Comune di CANTARANA

VARIANTE GENERALE AL PRGC

RELAZIONE GEOLOGICO – TECNICA

rielaborato a seguito delle osservazioni della Regione Piemonte (nota 7638/19.09 del 07/03/07)

AREA NA1 - Arboschio

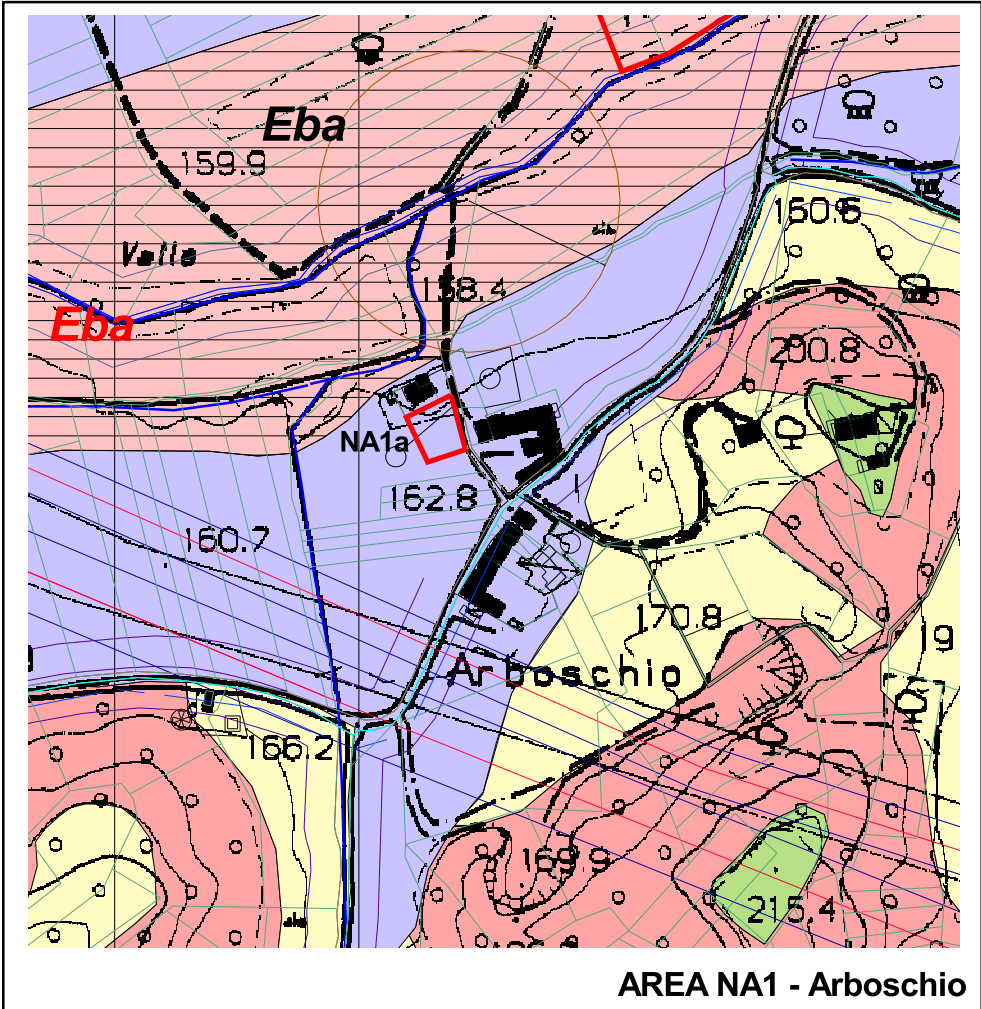
AREA NA1a – C.a Arboschio

Edificabilità : L'area risulta compresa nella classe IIa di pericolosità geomorfologica e dovrà quindi rispettare le prescrizioni tecniche previste per tale classe dalle norme Tecniche.

Non si evidenziano particolari limitazioni di carattere geologico all'utilizzo urbanistico dell'area; le indagini geologico tecniche dovranno essere finalizzate alla definizione delle idonee opere fondazionali mediante realizzazione di indagine geognostica diretta (ad esempio attraverso sondaggi, prove penetrometriche, pozzetti geognostici ed indagini di laboratorio sui campioni prelevati) ed alla stima dei valori di soggiacenza della falda freatica.

Se a seguito di tali verifiche risultassero possibili significative interferenze tra il livello di falda e gli scavi occorrerà predisporre adeguate opere di drenaggio.

AREA NA2 - Serralunga

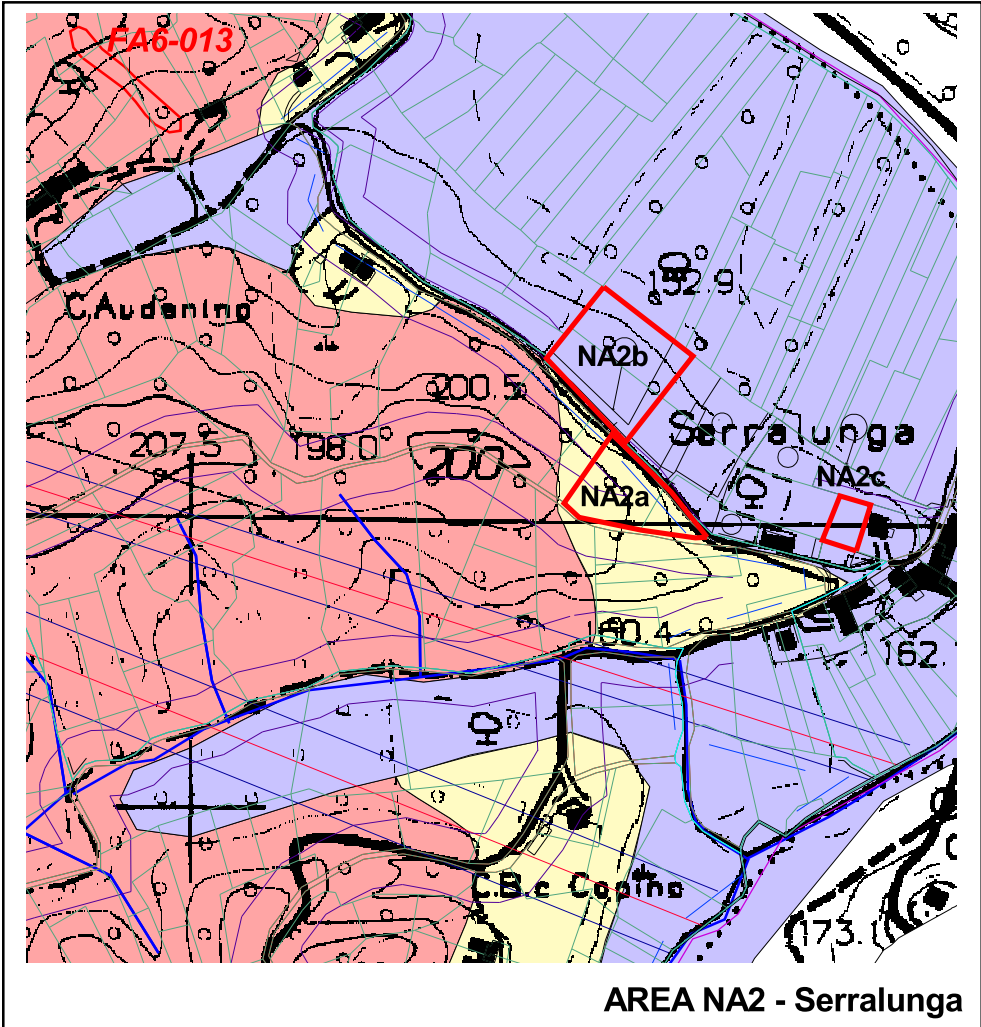
AREA NA2a – Serralunga

Le caratteristiche geomorfologiche impongono, in caso di edificazione e/o di ulteriori modificazioni del suolo, una puntuale e dettagliata verifica delle condizioni di stabilità geomorfologica attuali e di progetto al fine di verificare la fattibilità degli interventi in progetto e la necessità di realizzare eventuali opere di sostegno, di sistemazione morfologica (movimenti terra) e di drenaggio idrico superficiale e sotterraneo, indicandone le tipologie più idonee.

Si raccomanda di ubicare le nuove edificazioni a scopo residenziale (realizzabili solo nel settore in classe II) nella porzione dell'area più prossima alla strada comunale mantenendo una distanza minima di 10 m dal piede della scarpata che delimita a SSW l'area verificando contestualmente la necessità di realizzare interventi di stabilizzazione di tale tratto di scarpata.

AREA NA2b –c Serralunga classe : IIa

AREA NA3 - Bricco Barrano NA4 - Gottina

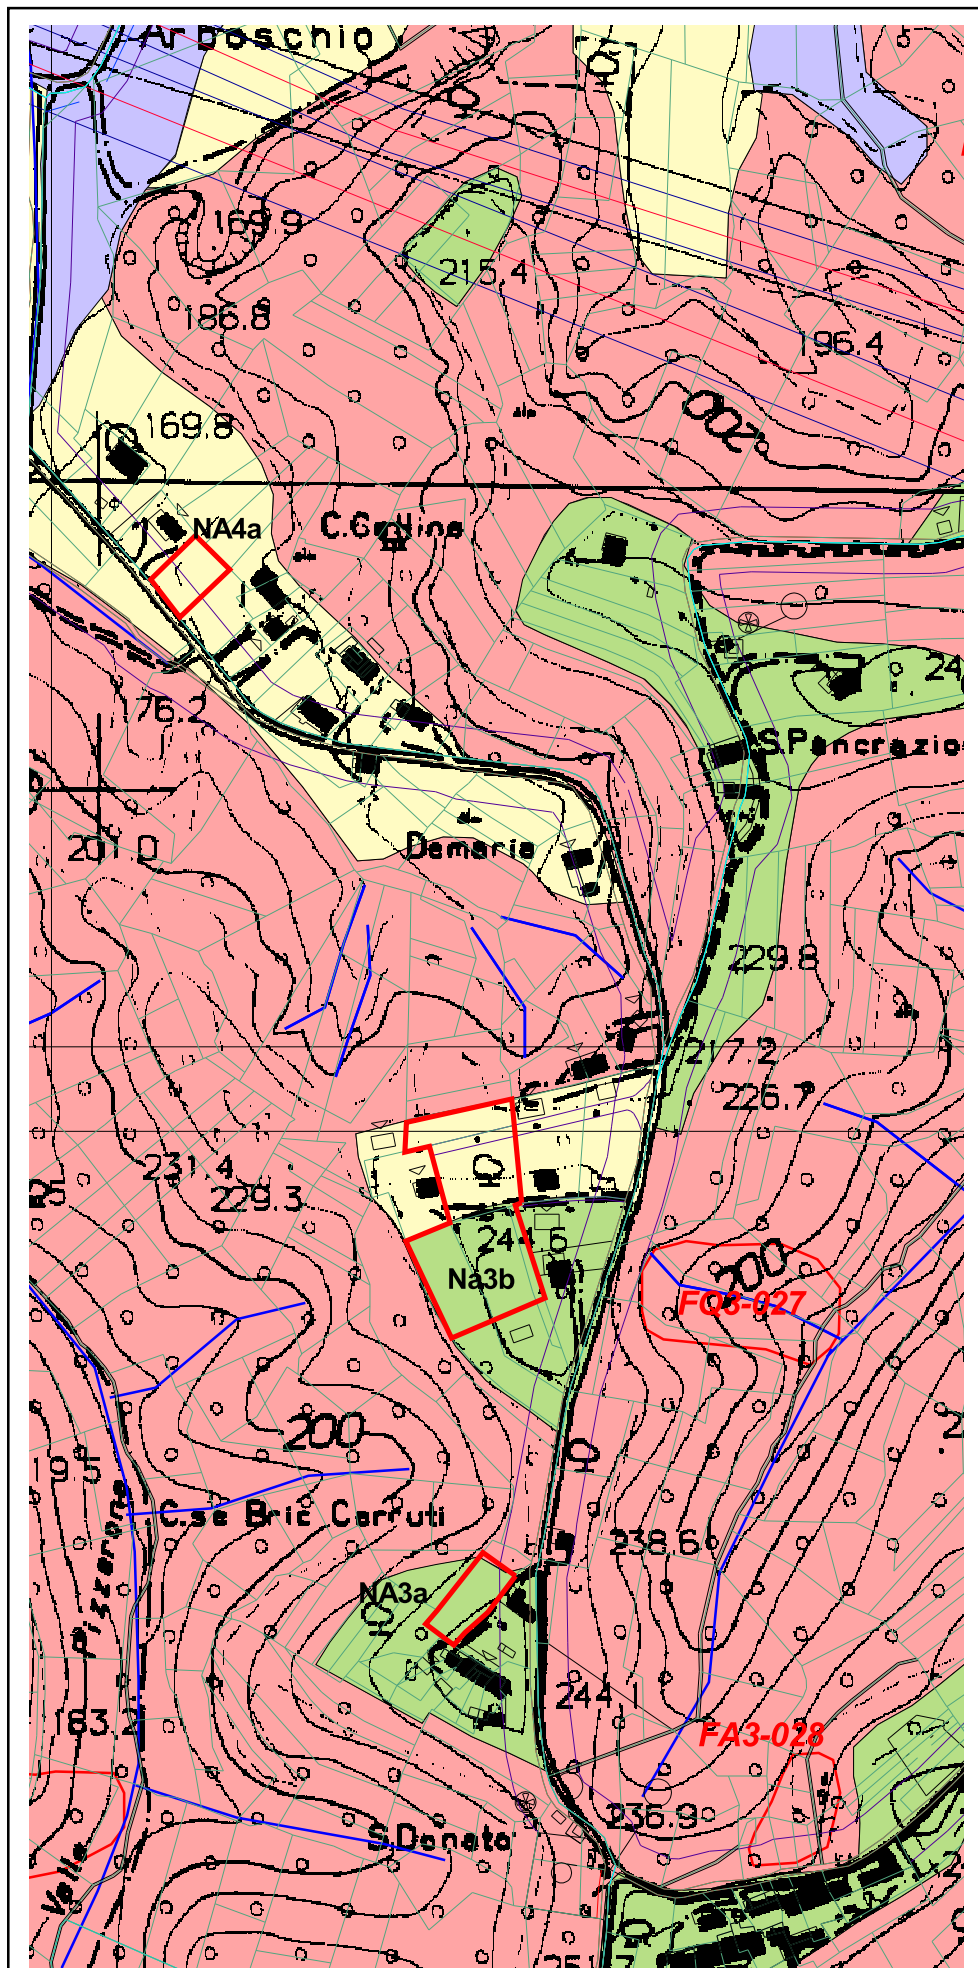
AREA NA3a – San Donato

L'area in esame presenta condizioni di sostanziale stabilità ma, in relazione all'assetto geomorfologico generale, si consiglia di localizzare gli interventi edilizi nella porzione centrale e centro-occidentale SE dell'area, mantenendo una distanza minima di 10 m dai settori di versante a NE inseriti in classe III.

AREA NA7a NA4a – Gottina

L'area in esame presenta condizioni di sostanziale stabilità; le indagini geologico tecniche dovranno essere finalizzate alla definizione delle idonee opere fondazionali mediante realizzazione di indagine geognostica diretta (ad esempio attraverso sondaggi, prove penetrometriche, pozzetti geognostici ed indagini di laboratorio sui campioni prelevati); sarà necessario procedere ad una corretta regimazione delle acque, evitando scarichi concentrati lungo i pendii, al fine di evitare fenomeni di erosione rimontante concentrata lungo i versanti.

AREA NA8a – San Pancrazio classe IIb

AREA NA4a – Bricco Grosso **classe IIb**
